## COMISION ADMINISTRADORA DEL RÍO URUGUAY

### CONCURSO DE PRECIOS N° 02/24 "CONSTRUCCIÓN DEL NUEVO LABORATORIO DEL COMITÉ CIENTÍFICO DE LA C.A.R.U. - LLAVE EN MANO"

#### CIRCULAR N° 1 – PRÓRROGA

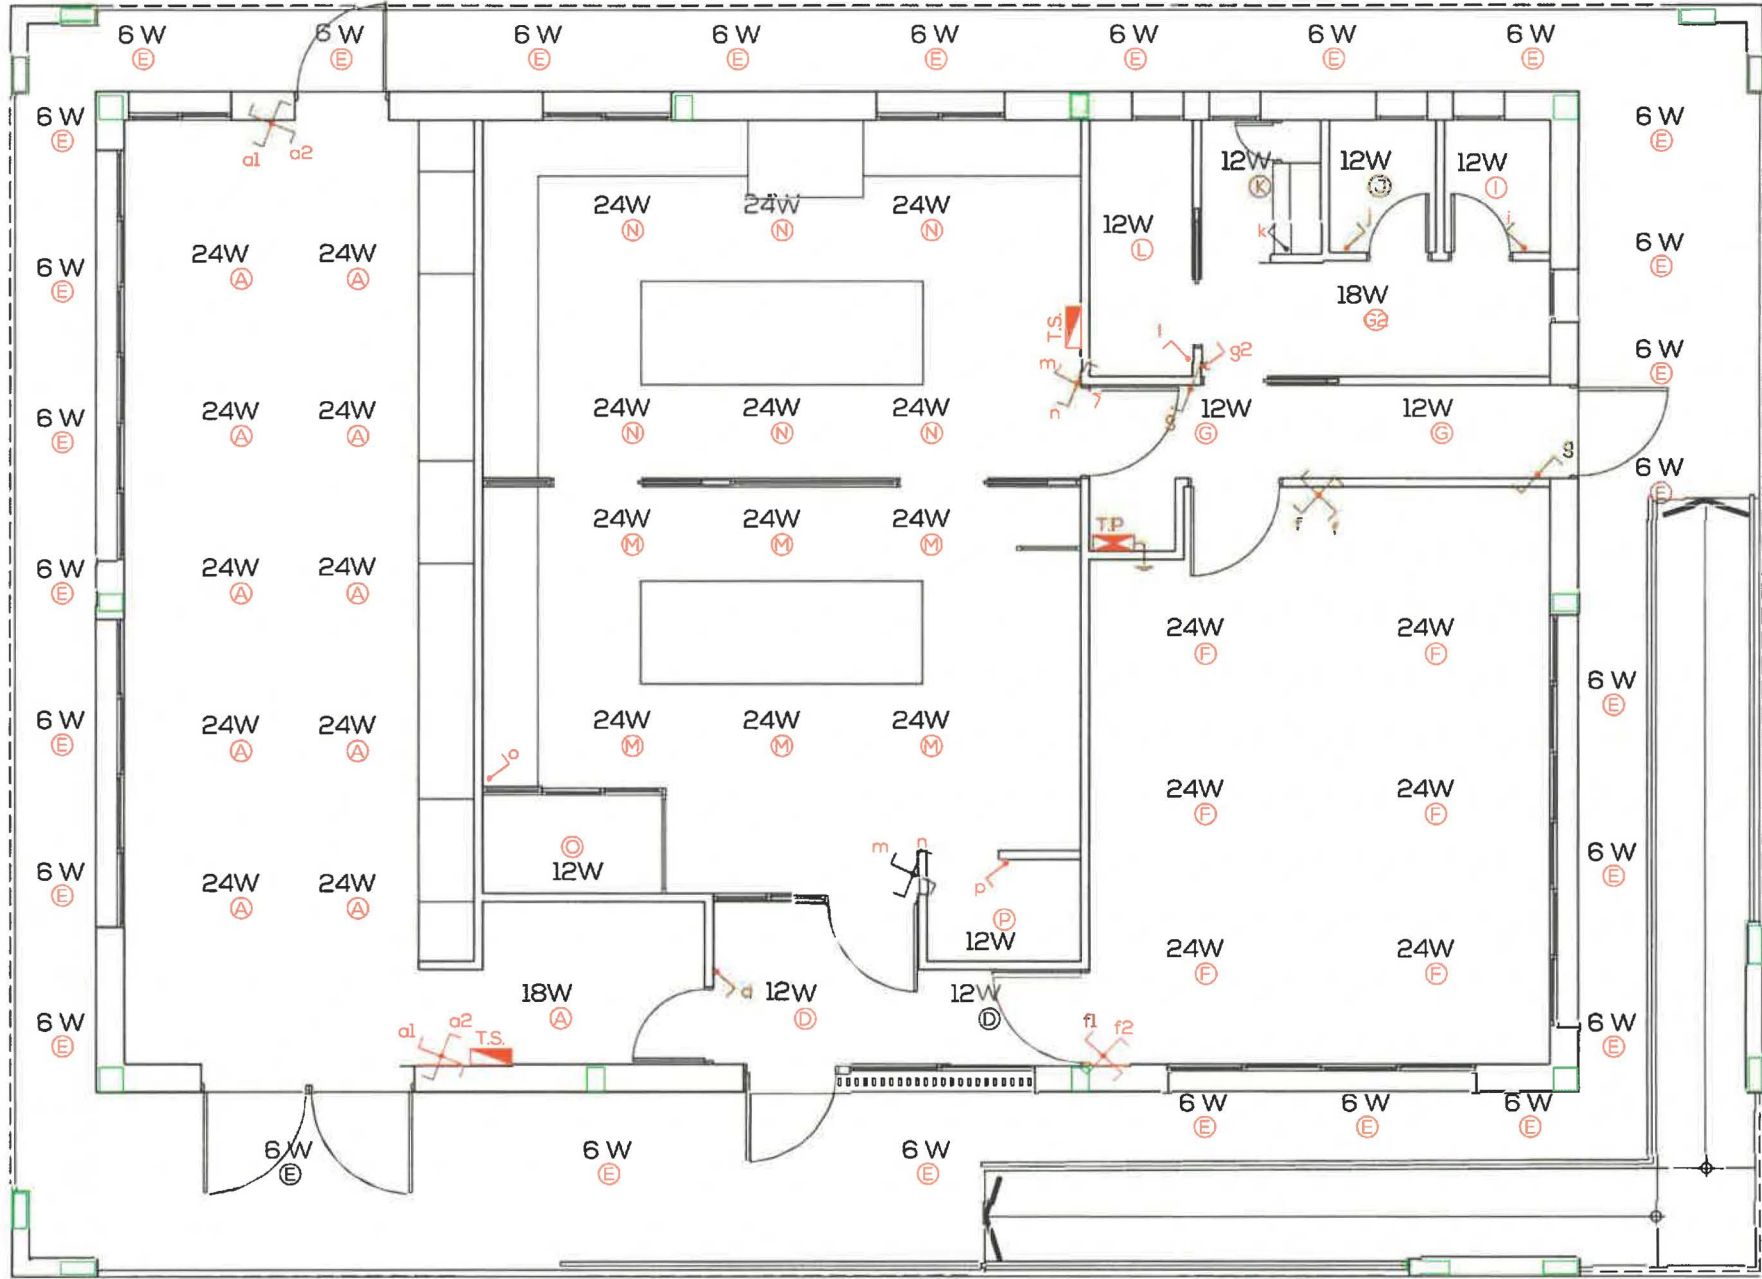
**Consulta N° 4:** Necesitaría si es posible especificación técnica particular de los artefactos eléctricos a proveer, con la ubicación de los mismos.

**Respuesta N° 4:** se adjunta el Plano de Obra C-IE N° 001 y el cuadro siguiente donde se detallan las luminarias según ubicación, cantidad y Consumo, indicando que se colocarán luminarias tipo plafón led redondo de embutir y/o exterior, dependiendo de su ubicación:
